Onderwerp: RE: Berekening toename verhard oppervlak 4e wijziging BP Parijsch Zuid.xlsx

Dank voor je reactie. Moet ik uit onderstaand mailbericht opmaken dat het Waterschap Rivierenland positief staat tegenover de beoogde bestemmingsplanwijziging voor het deelgebied Linieveld in de wijk Parijsch-Zuid (dit voor wat betreft de waterhuishouding)? Graag dit via deze mail bevestigen. De bevestiging van deze instemming van het Waterschap Rivierenland wordt dan separaat als bijlage bij het ontwerpbestemmingsplan voor de bestemmingsplanwijziging voor Linieveld gevoegd.

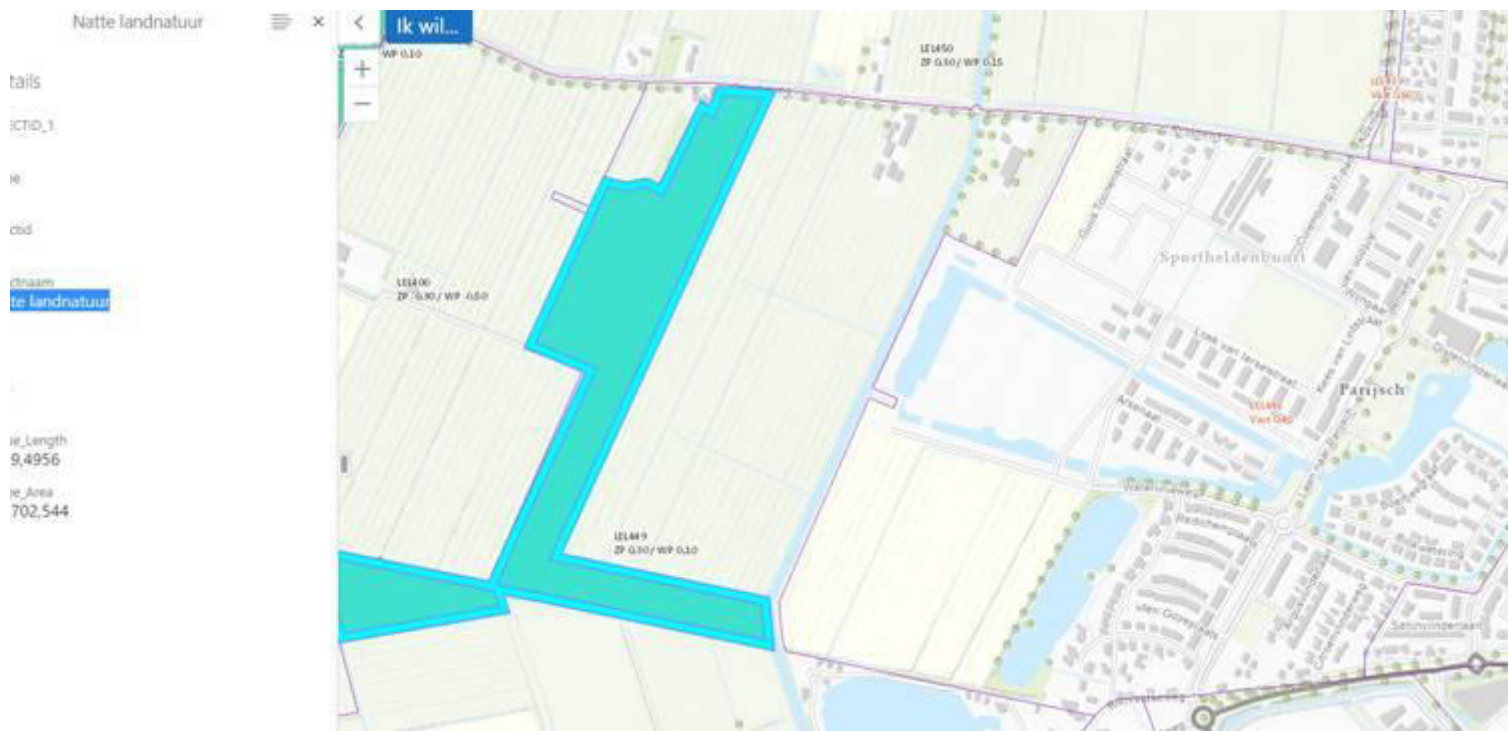
- 3) In de paragraaf Bodem en Grondwater gaan jullie ook in op het oppervlaktewater (graag toevoegen aan kopje). Dit komt niet helemaal overeen, zouden jullie i.i.g. het volgende op willen nemen?
 - a. Peilgebied Hoge Prijs LEL446, kent een vastpeil van 0,40 m +NAP net een boven en onder marge van 0,15m
 - b. Peilgebied Welborn 449, kent een Zomerpeil van 0,30 m + NAP en een Winterpeil van 0,1 m + NAP
